HDP-69BCH型/TK-69CHS型/TK-52CHS型核燃料輸送物設計変更承認申請に係るコメントへの回答について

本資料は、HDP-69BCH型/TK-69CHS型/TK-52CHS型核燃料輸送物設計変更承認申請に関するヒアリングにて受けたコメント及びその回答をまとめたものである。
以下表1にヒアリングにて受けたコメント及びその回答を記載する。

表1 HDP-69BCH型/TK-69CHS型/TK-52CHS型核燃料輸送物設計変更承認申請のヒアリングにて受けたコメント及び回答一覧

図4-1 設計疲労線図¹⁾による三次蓋の許容繰返し回数の算出

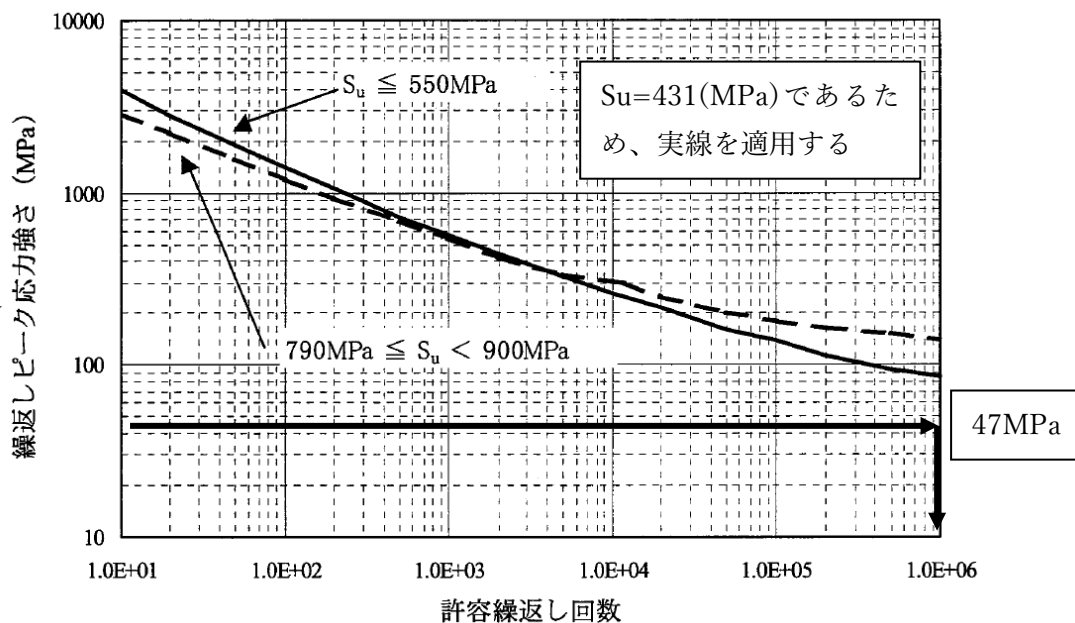
No.	当該箇所		コメント
	型式	該当章	
4	共通	(ロ)章A	疲労評価における許容繰返し回数について、設計疲労線図により示すこと。

「(ロ)章 A. 5. 1. 4 許容応力との比較」において、三次蓋及び三次蓋ボルトの許容繰返し回数の算出過程を追記する。補正案は代表して HDP-69BCH 型により示す。

一般の試験条件下において発生する最大応力強さは、(ロ)-第A. 15表より、89MPaである。この値を保守的に疲労評価における応力強さ(S)とし、繰返しピーク応力強さ(S_a)及び許容繰返し回数(N_a)を評価した結果を表4-1に示す。

注1) 許容繰返し回数算出における設計疲労線図を図4-1に示す。

図 6-1 トラニオンに荷重が作用した場合にねじ部に発生する応力と発生範囲の概要

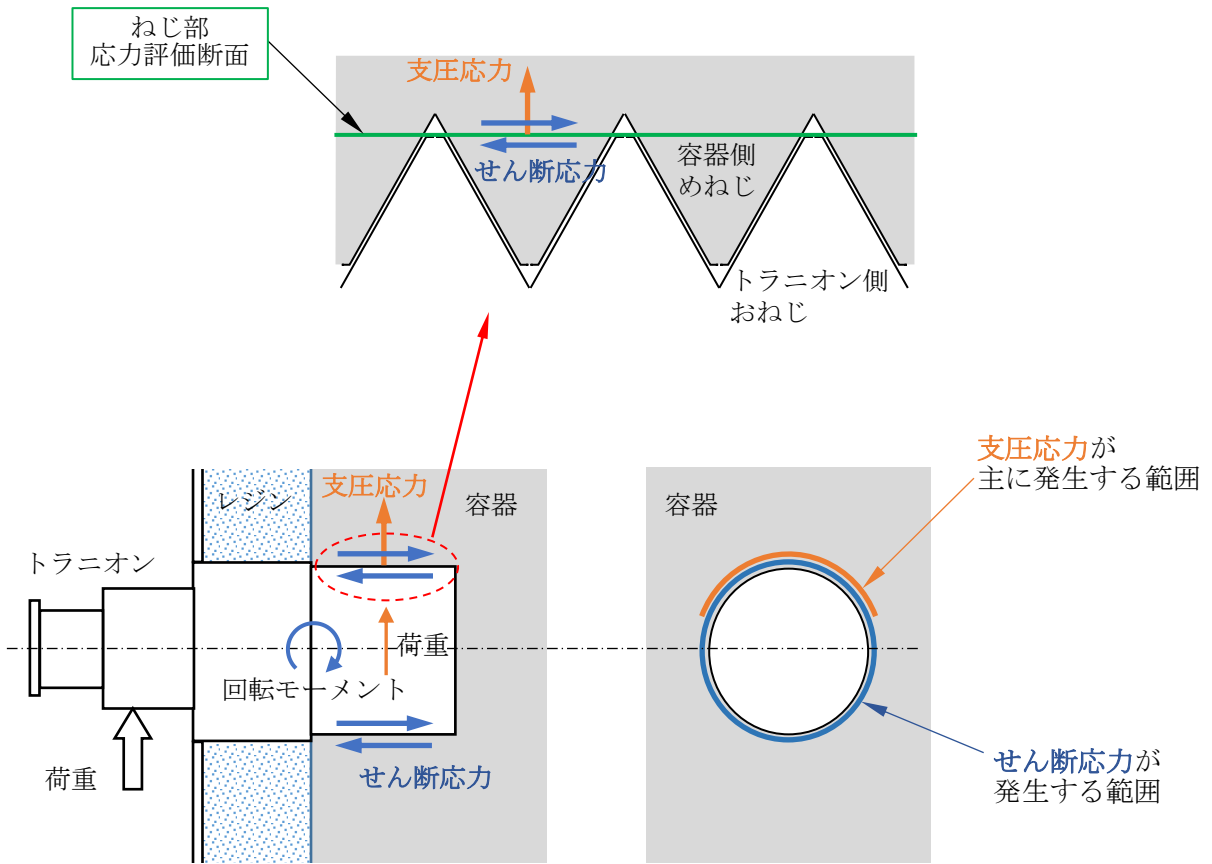
No.	当該箇所		コメント
	型式	該当章	
6	共通	(ロ)章A	トラニオン接続部の評価について、圧縮（支圧）の荷重によりネジ山が潰れないことを示すこと。

輸送容器のトラニオンは、トラニオン本体をおねじ、容器側をめねじとして、トラニオンを締め付けることで容器に取り付けられている。図 6-1 に、トラニオンが取り付けられた状態で、トラニオンに荷重が作用した場合にねじ部に発生する応力と、その応力が発生する範囲について、概要図を示す。トラニオンに荷重が作用すると、図 6-1 に示すように、ねじ部には、荷重に対する反力として支圧応力^{注)}が発生することに加え、荷重による回転モーメントに対する反力としてせん断応力が発生する。この場合、支圧応力は、荷重と平行な方向に発生し、せん断応力は、荷重と垂直に、ねじ山を切断する方向に発生する。トラニオンがねじによって固定されていることを踏まえると、これらの応力によってねじ山が変形しない限り、トラニオンが容器から外れることはない。

せん断応力は、図 6-1 に示すように、荷重による回転モーメントの反力としてねじ山を切断する方向に作用することから、ねじ部の全面に発生する。従ってせん断応力によってねじ部が変形した場合は、トラニオンが容器から外れる可能性がある。一方、支圧応力は、荷重が作用する方向の片側半分が発生するため、反対側の半分及び側面には支圧応力は発生しない。従って、この範囲のねじ部は、支圧応力により変形することなく、支圧応力によってトラニオンが容器から外れることはない。

以上より、トラニオン接続部の強度評価には、トラニオンが容器から外れることがないことを示すため、ねじ部に発生するせん断応力を評価することとしている。
